## **Vaststelling van de begrotingsstaat van het Infrastructuurfonds voor het jaar 2020**

**Nr. 118**

### **BRIEF VAN DE MINISTER VAN INFRASTRUCTUUR EN WATERSTAAT**

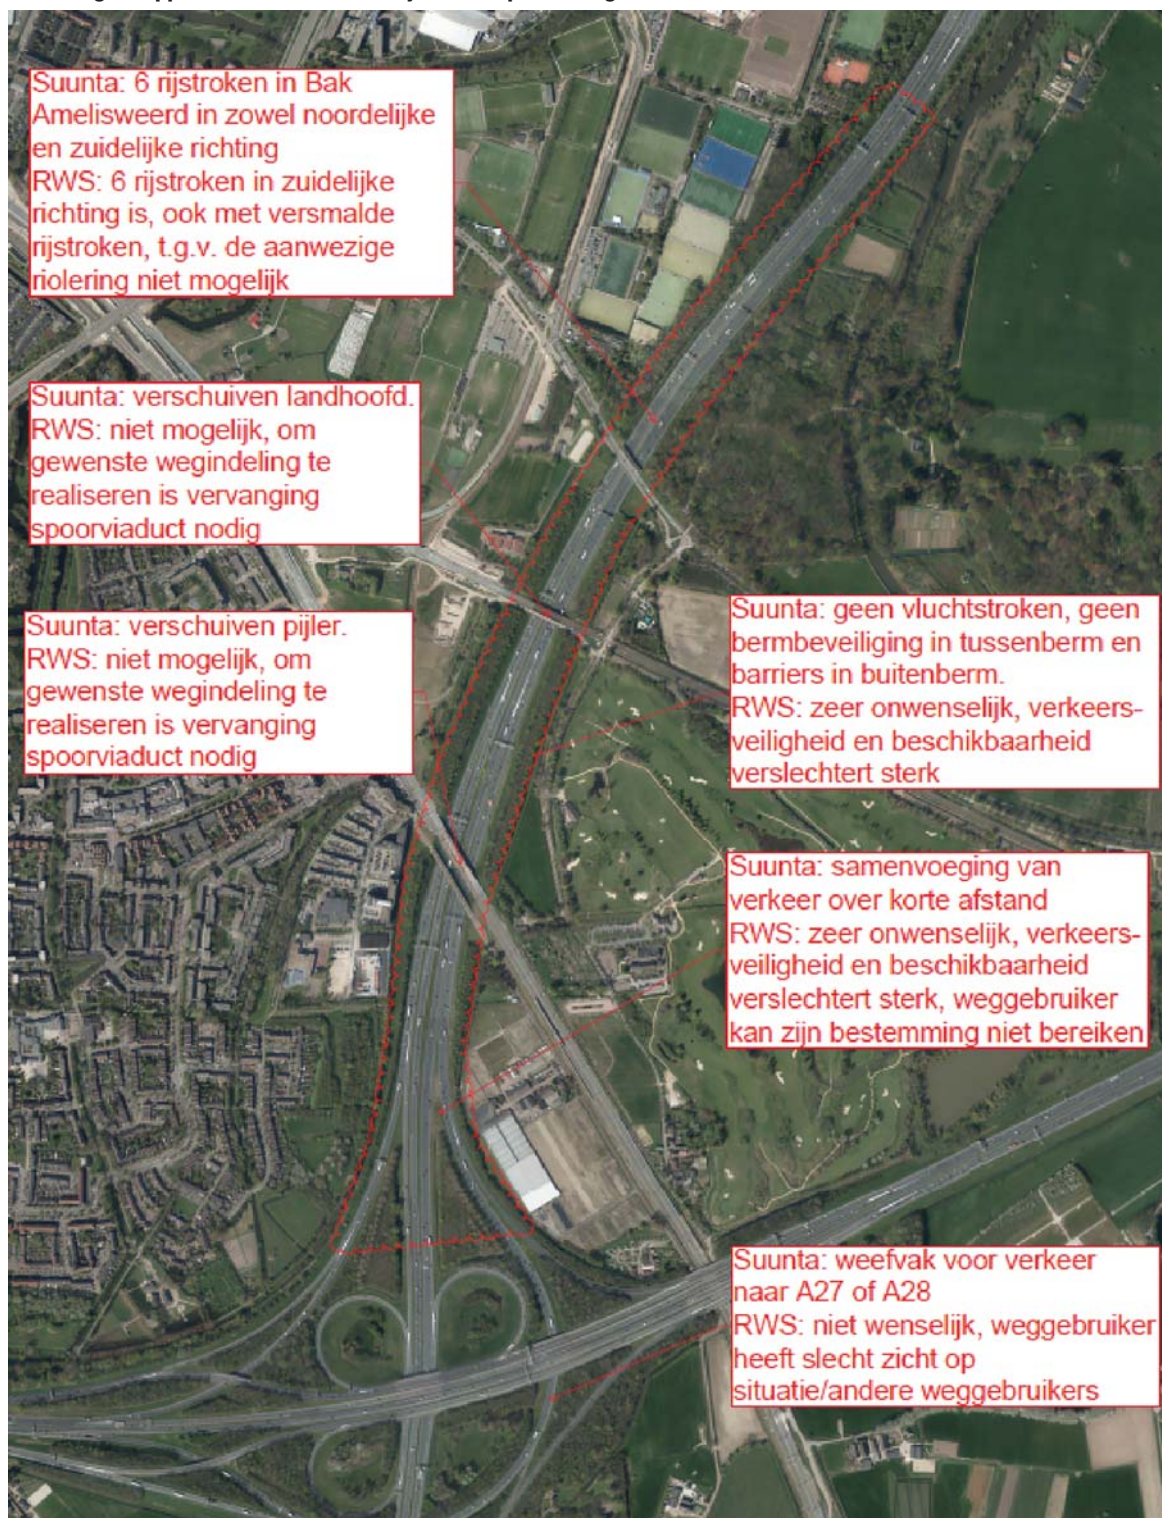
Suunta: 6 rijstroken in Bak Amelisweerd in zowel noordelijke en zuidelijke richting  
RWS: 6 rijstroken in zuidelijke richting is, ook met versmalde rijstroken, t.g.v. de aanwezige riolering niet mogelijk

Suunta: verschuiven landhoofd.  
RWS: niet mogelijk, om gewenste wegindeling te realiseren is vervanging spoorviaduct nodig

Suunta: verschuiven pijler.  
RWS: niet mogelijk, om gewenste wegindeling te realiseren is vervanging spoorviaduct nodig

Suunta: geen vluchtstroken, geen bermbeveiliging in tussenberm en barriers in buitenberm.  
RWS: zeer onwenselijk, verkeersveiligheid en beschikbaarheid verslechtert sterk

Suunta: samenvoeging van verkeer over korte afstand  
RWS: zeer onwenselijk, verkeersveiligheid en beschikbaarheid verslechtert sterk, weggebruiker kan zijn bestemming niet bereiken

Suunta: weefvak voor verkeer naar A27 of A28  
RWS: niet wenselijk, weggebruiker heeft slecht zicht op situatie/andere weggebruikers
